Projekt „Motolské onkologické centrum“ je financován Evropskou unií z nástroje pro oživení a odolnost prostřednictvím Národního plánu obnovy ČR

Dodatek č. 5 ke Smlouvě o dílo č. 2203200168

(A) v průběhu realizace Díla dle Smlouvy o dílo č. 2203200168, jejímž předmětem je zhotovení stavby s názvem „Motolské onkologické centrum“ uzavřené mezi Objednatelem a Zhotovitelem dne 17. 8. 2023, ve znění Dodatku č. 1 ze dne 27. 5. 2025, Dodatku č. 2 ze dne 11. 8. 2024, Dodatku č. 3 ze dne 22. 10. 2025 a Dodatku č. 4 ze dne 23. 03. 2026 (dále jen „**Smlouva**“) bylo nutné některé dílčí části realizovat mírně odlišným způsobem od původního záměru Objednatele, přičemž méněpráce a vícepráce, které jsou předmětem tohoto dodatku č. 5, a jejich podrobný popis, odůvodnění a ocenění jsou uvedeny v přehledu změn v Příloze č. 1 tohoto dodatku;

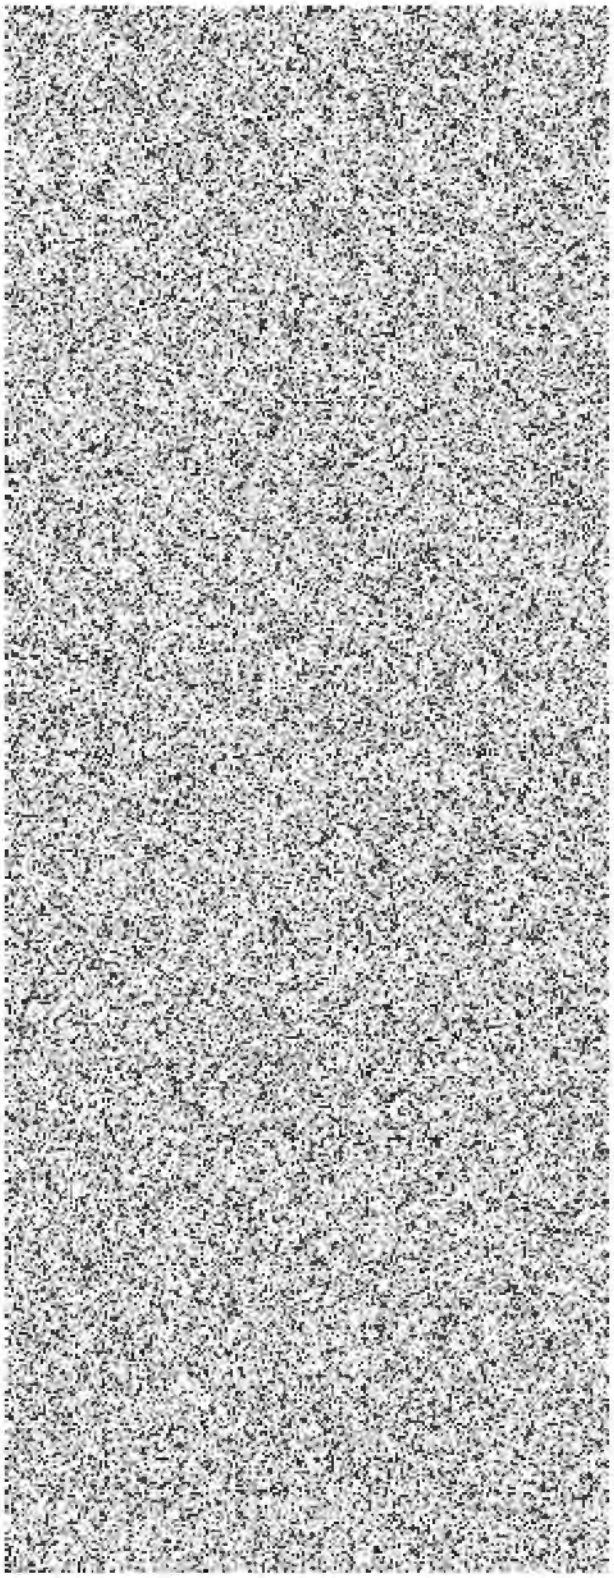
- Absence upevňovacích bodů:
  Na stoupací vedení vnitřní kanalizace chybí upevňovací body, není problém objevit volné potrubí i více něž přes 6,0 m délky (3x 2,0m trubka). Absence uchycení umožňuje pohyb potrubí o více než 100mm, čím se stoupací potrubí stává nestabilním.

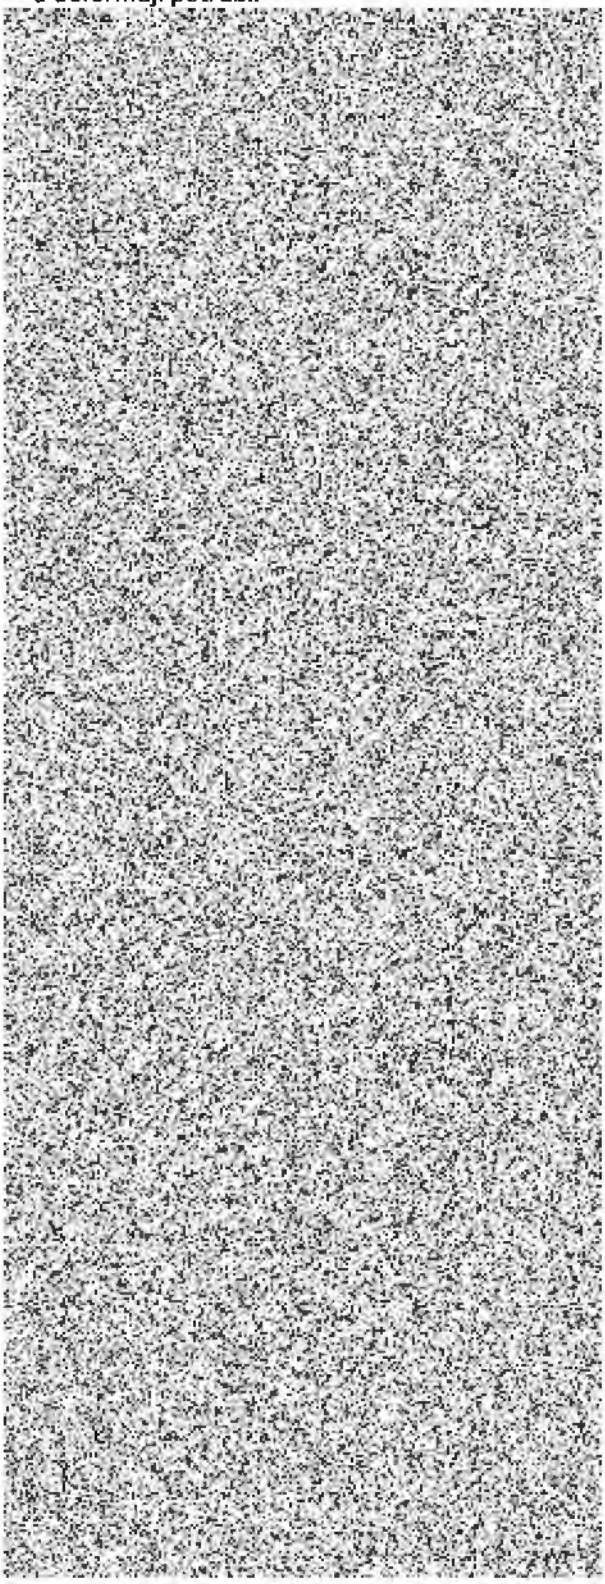
- Nevhodné uchycení potrubí
  Pro upevnění potrubí se používají objímky s gumovou výstelkou, které trubku obepínají po celém obvodě, nepoužívají se trubkové háky, které přenáší vibrace do okolních konstrukcí a deformují potrubí.
